COMMUNES DE L'ARBRESLE ET SAVIGNY

ENQUÊTE PRÉALABLE À LA DÉCLARATION D'UTILITÉ PUBLIQUE RELATIVE AU PROJET DE CRÉATION D'UN OUVRAGE DE RALENTISSEMENT DYNAMIQUE SUR LA TURDINE

Enquête ouverte du 05 décembre 2016 au 06 janvier 2017 inclus
Décision du TA de Lyon n° E16000281/69
Arrêté préfectoral n° E-2016-542 du 31 octobre 2016.

CONCLUSIONS DU COMMISSAIRE ENQUÊTEUR

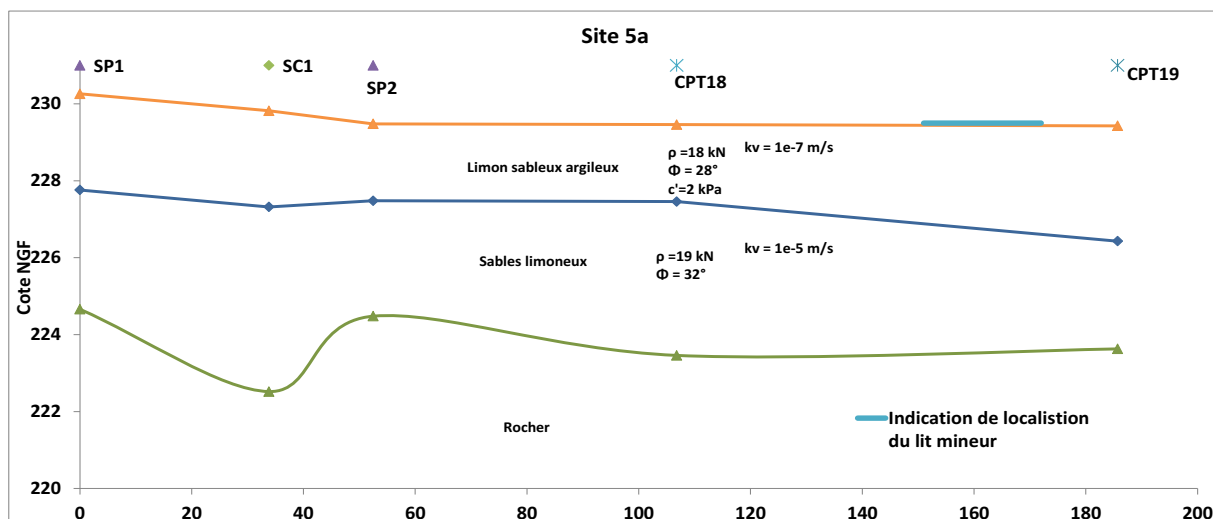
- *En termes de contexte hydromorphologique du cours d’eau, une caractérisation du transport solide aurait été bienvenue en complément de quelques disfonctionnements évoqués dans le dossier tout comme une caractérisation des relations nappe-rivière sur la Turdine. Ces éléments permettraient, d’une part, de déterminer les solutions pour que les ouvrages garantissent le transit sédimentaire et n’aggravent pas les phénomènes d’incision verticale sur le lit de la Turdine, d’autre part de juger des impacts possibles des nouveaux ouvrages sur les phénomènes de rabattement ou d’exhaussement de la nappe.*

- ° sur un tel ouvrage, qui n'est pas mis en charge de façon permanente mais uniquement lors d'épisodes de crue, la clé d'ancrage n'a pas vocation à former une coupure étanche (rideau d'étanchéité) des horizons perméables pour assurer l'étanchéité souterraine. Une étanchéité souterraine est demandée pour des barrages ayant une fonction de stockage permanent d'eau, ce qui n'est pas demandé dans le cas présent. La clé d'ancrage sert par contre à allonger les chemins de percolation et ainsi diminuer les gradients hydrauliques lors de la mise en charge des ouvrages. Elle contribue donc à diminuer les vitesses d'écoulements lors d'épisodes de crue. En régime normal, les vitesses de courant dans la nappe sont très faibles et ne sont en tout état de cause, pas ou peu impactés par cette clé d'ancrage, que la clé intercepte ou non la nappe.

- les échanges entre la rivière et la nappe (drainage de la nappe en étiage, alimentation de la nappe en crue) ne sont pas modifiés par les ouvrages, s'agissant de retenues sèches, mises en charge uniquement lors des crues et pour des durées courtes.

Figure B : Site 5 - Tassement de la fondation meuble au droit du sondage SP2-5a

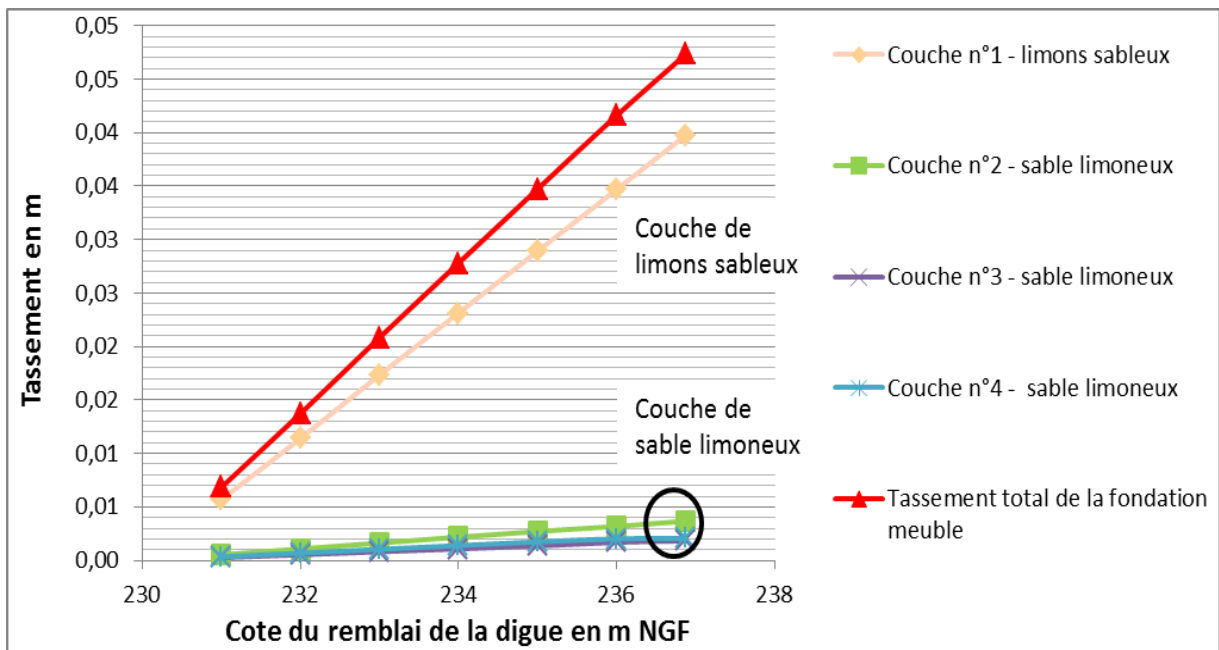
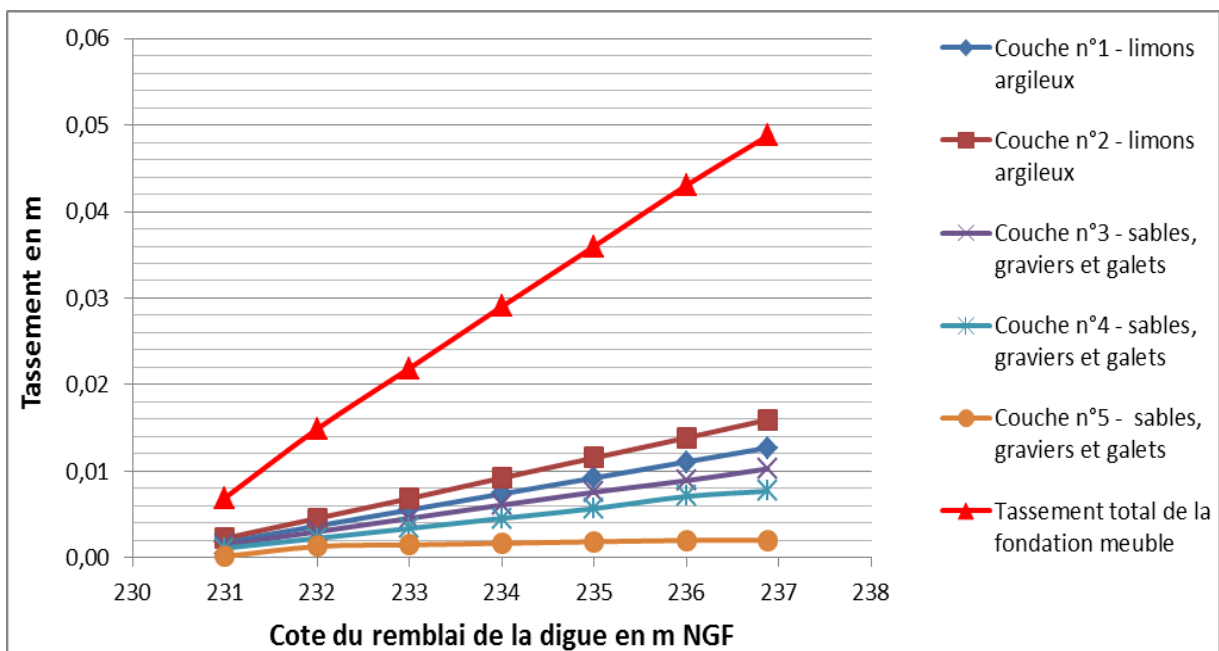
6 – Enfin l'approche géomorphologique devrait être complétée, notamment en ce qui concerne les écoulements souterrains et le fonctionnement de la nappe d'accompagnement de la Turdine, ce qui permettrait de préciser les risques d'impact sur la nappe au droit des zones d'emprunt du site 5a (notamment l'incidence potentielle du poids du pertuis et des digues sur le niveau de la nappe).

Une estimation de ce tassement a été effectuée à partir des résultats des essais pressiométriques conduits au stade de l'avant-projet, en se basant sur la méthode œdométrique. Cette méthode consiste à évaluer les déformations incrémentales de couches de sol élémentaires de modules œdométriques estimés à partir des modules pressiométriques et à les intégrer sur l'ensemble de l'épaisseur de la fondation meuble pour obtenir son tassement.

Deux sondages pressiométriques ont été effectués au niveau du site 5a, SP1-5a et SP2-5a, donnant des tassements de la fondation meuble de l'ordre de 5 cm au droit des deux sondages, considérant qu'entre 60 et 80% du tassement s'effectue dans la couche superficielle de limons argileux. Les deux figures ci-dessous illustrent l'évolution du tassement au cours de la construction du barrage pour chaque couche élémentaire de sol ainsi que pour la fondation meuble considérée dans son ensemble :

Pour rappel, on estime que la nappe se situe à environ 2 à 3 m de profondeur sous le terrain naturel ; le tassement de l'ordre du centimètre n'est donc pas à l'échelle de l'épaisseur de la couche au-dessus de la nappe (1 cm à comparer à 2 m, soit une « réduction » de 0,5% de l'épaisseur de la couche).

Le tassement des couches de fondation meuble se produit essentiellement sur les couches supérieures de limons sableux et les couches dans lesquelles se situe la nappe ne sont pas affectées par le tassement, ce qui implique que leur perméabilité ne va pas beaucoup changer.

En conséquence, le tassement de la fondation meuble en place et déjà consolidée sera centimétrique (site 3b : 5% de 20 cm = 1 cm / site 5a : 40% de 5 cm = 2 cm).

Figure D : Intégration de l'ouvrage 5a par une strate arbustive et arborescente

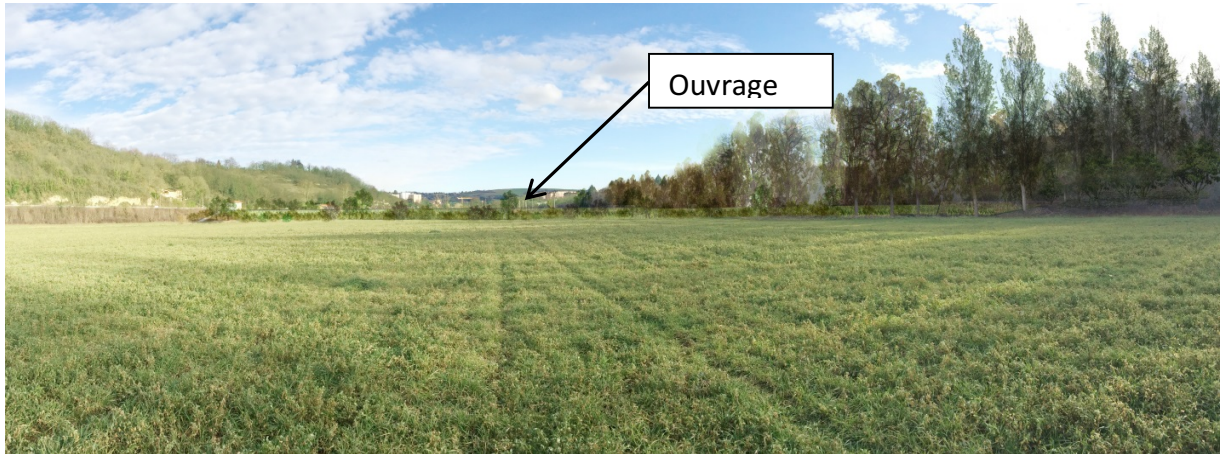
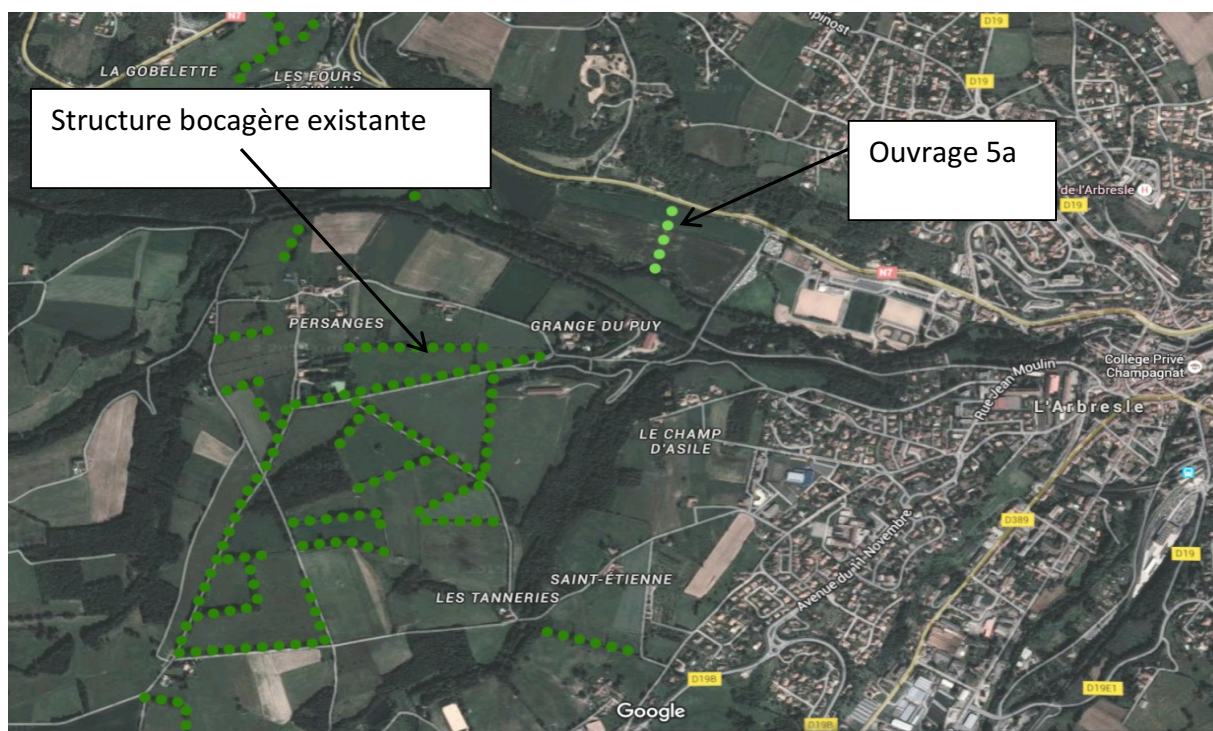
5 – Concernant le paysage, les secteurs où sont projetés les différents ouvrages de ralentissement ne sont pas concernés par des servitudes de monuments historiques ou sites. Toutefois, il semble que l'impact paysager de ces ouvrages ait été minoré. Par exemple, le site 5a en amont de l'Arbresle est très ouvert et largement donné à voir depuis la route nationale 7. La raideur de l'aménagement proposé ne sera que peu compensée par les quelques plantations arbustives proposées. Aussi il paraît souhaitable d'étudier un traitement plus qualitatif sur ce point.

L'ouvrage 5a crée une rupture dans la continuité agricole de la plaine de la Turdine, entre la rive gauche de la rivière et la Route Nationale 7. Des plantations d'intégration de l'ouvrage hydraulique étaient initialement prévues sur les deux extrémités nord et sud, aux points de

raccordement avec le terrain naturel. L'ouvrage en lui-même ne peut être végétalisé pour éviter tout risque de fragilisation de l'ouvrage par le système racinaire des végétaux. Il sera simplement enherbé. Toutefois, il est possible de densifier la végétation en pied de la construction afin de renforcer son intégration. La perception depuis la Route Nationale 7, que ce soit en direction ou en provenance de l'Arbresle, sera alors semblable à une structure bocagère, en lien avec le maillage bocager bien représenté sur le territoire. Cette trame verte d'intégration sera réalisée à partir de végétaux endémiques et rustiques : Frêne, Cornouiller, Sureau, Erable, Troène, Fusain.

La première version d'intégration de l'ouvrage ne présentait pas de plantation arbustive et arborescente en pied de l'ouvrage 5a de manière à restituer davantage de terrain agricole à l'exploitant. Une bande de 10 m de chaque côté de l'ouvrage sera nécessaire à la réalisation des plantations tout en conservant les passages de visite et d'entretien de la construction.
